INFORME TÉCNICO DE FISCALIZACIÓN AMBIENTAL

BIOGÁS VERTEDERO ZONA SUR DE SANTIAGO (EX-VERTEDERO LEPANTO)

DFZ-2020-2291-XIII-RCA

OCTUBRE2020

Imagen N° 1.

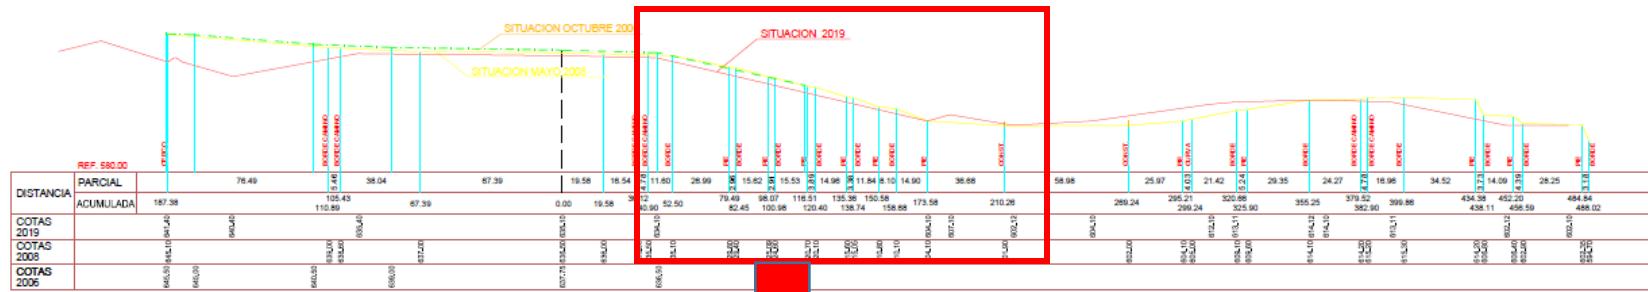
- d. El titular proporcionó fotografías del sistema de impermeabilización de la corona del vertedero (Imagen N°1), la que no identifica fecha.
- e. En la información complementaria proporcionada por el titular el 12 de agosto, detalla las tareas y tipos de mantenimiento que se efectúan, respecto de la estabilidad del Vertedero, consistente en:

Imagen N°2

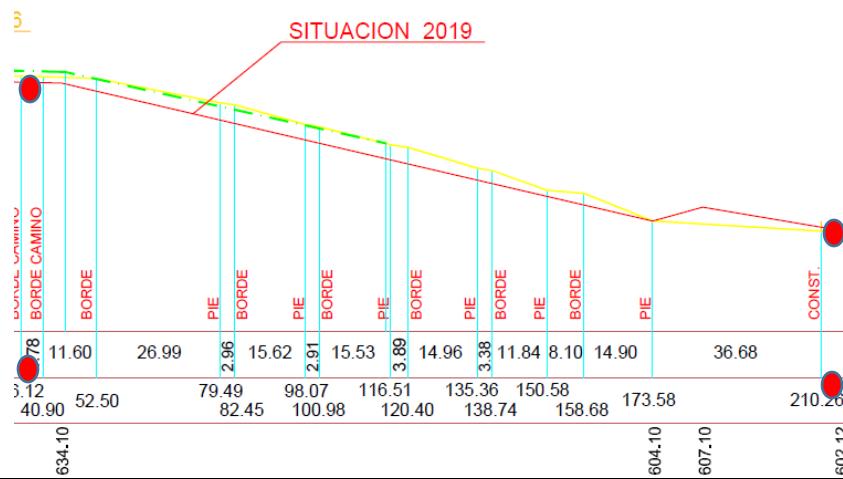
- f. El titular proporcionó un plano con los Perfiles topográficos del vertedero (imágenes N°2 a N°4), en los cuales presentan tres perfiles longitudinales del vertedero, con el detalle de las cotas de 2016, 2008 y 2019. En base al plano presentado, se calcularon las pendientes respecto de las áreas más pronunciadas.

- g. El cálculo de las pendientes en los tres perfiles, se efectuó para verificar la condición de estabilidad del 1V:3H, lo que genera un ángulo estable de 18° (e inclinación de 33%). En este sentido, si las pendientes analizadas presentasen ángulos iguales o inferiores al 18°, se puede corroborar una condición de estabilidad, y en contraposición si los ángulos fuesen superiores, se podría considerar que existe una condición riesgosa para la estabilidad del vertedero. El cálculo de las pendientes se efectuó en base a las siguientes fórmulas:

(imagen)	Cota superior (m)	Cota inferior (m)	Altura (m) [cota sup-cota inf]	Longitud (m)		(°)
Perfil 0 (Imagen N°2)	634,1	602,12	31,98	169,36	0,188	10,69
Perfil 1 (Imagen N°3)	633,40	602,40	31	180,09	0,172	9,76
Perfil -1 (Imagen N°4)	633,40	602,40	31	133,72	0,231	13,05

h. Señalar que, de los perfiles proporcionados por el titular, se observa de los cortes de 2006 y 2008, que respecto al año 2019, ha existido un asentamiento de la masa de residuos, aportando a la estabilidad a la masa de residuos.

En vista de los antecedentes proporcionados por el titular, se concluye que se implementaron las medidas de cobertura final y cierre perimetral comprometidas en la evaluación ambiental, y que, en base a los cálculos de las pendientes, se corrobora una condición de estabilidad de estas, al mantenerse pendientes dentro de los límites de la proporción 1V:3H que indica la RCA.

Imagen N°5

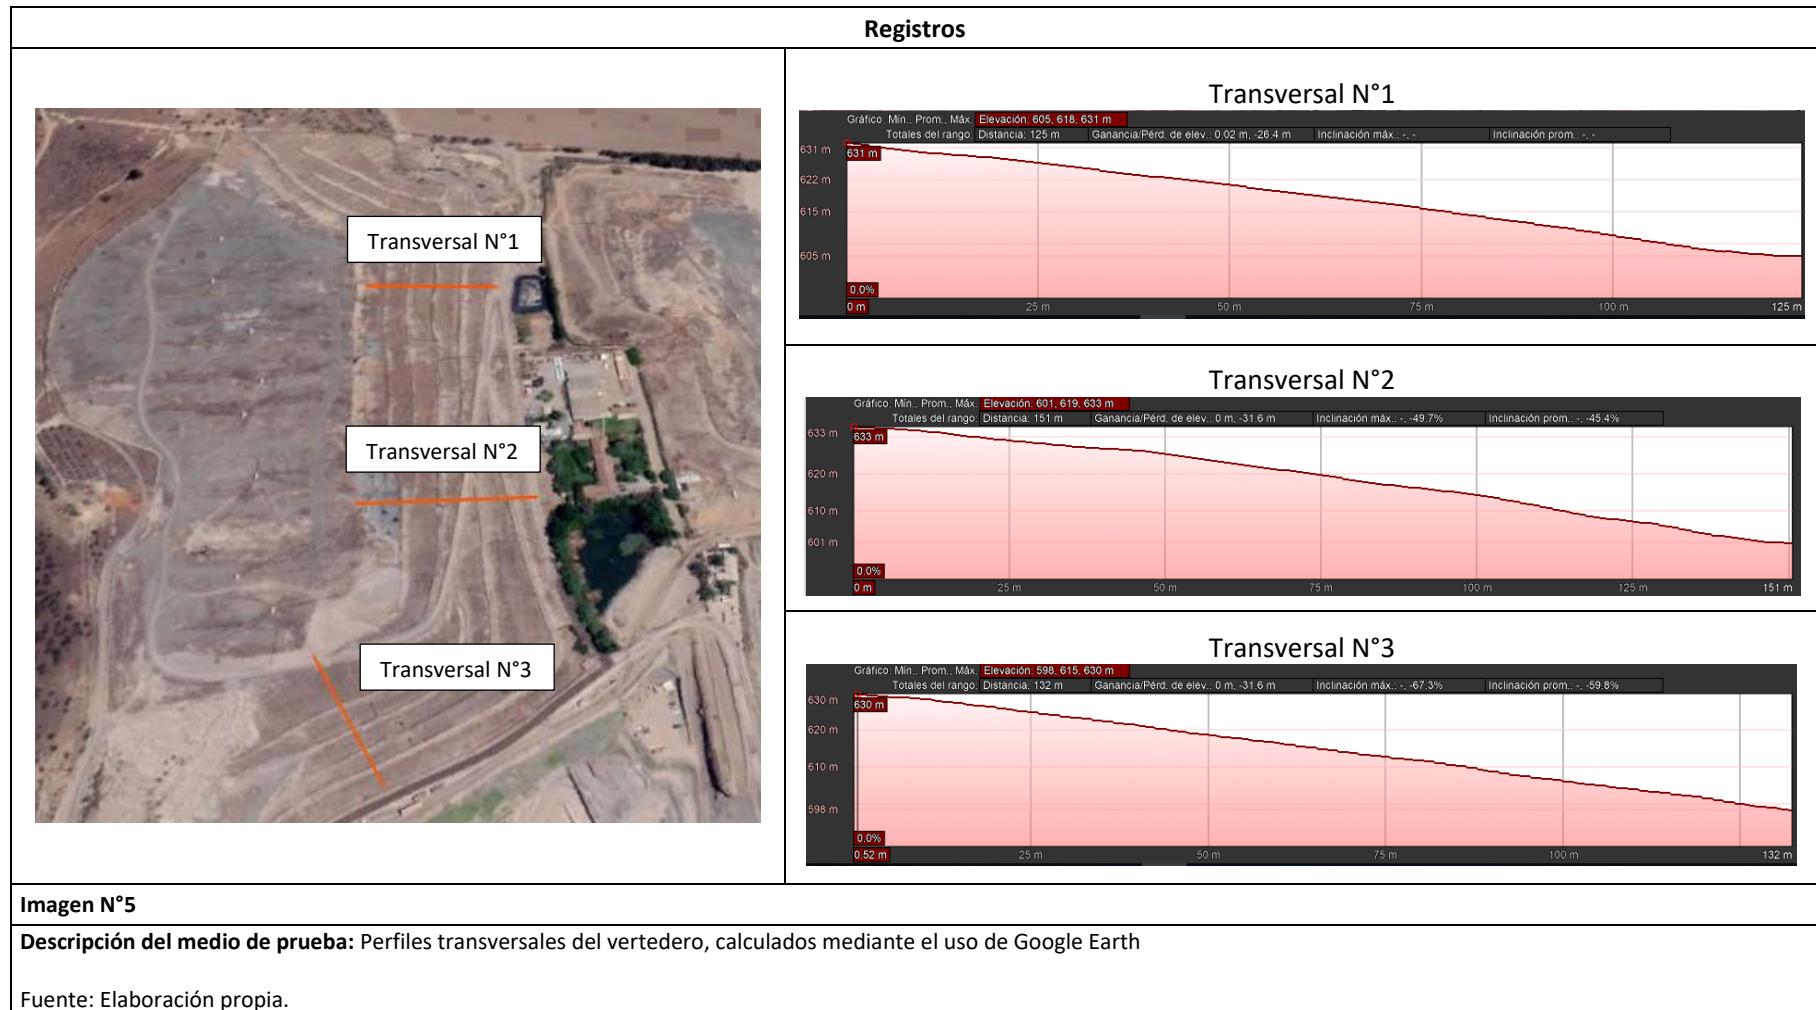
i. En complemento a lo anterior, y utilizando herramientas disponibles en Google Earth, se efectuó una estimación de las pendientes en 3 perfiles trasversales del vertedero (Imagen N°5), determinando las siguientes pendientes:

Perfil (imagen)	Vertical			Horizontal	Pendiente	Ángulo (°)
	Cota superior (m)	Cota inferior (m)	Altura (m) [cota sup-cota inf]			
Transversal 1	631	605	26	125	0,21	11,75
Transversal 2	633	601	32	151	0,21	11,97
Transversal 3	630	598	32	132	0,2	13,63
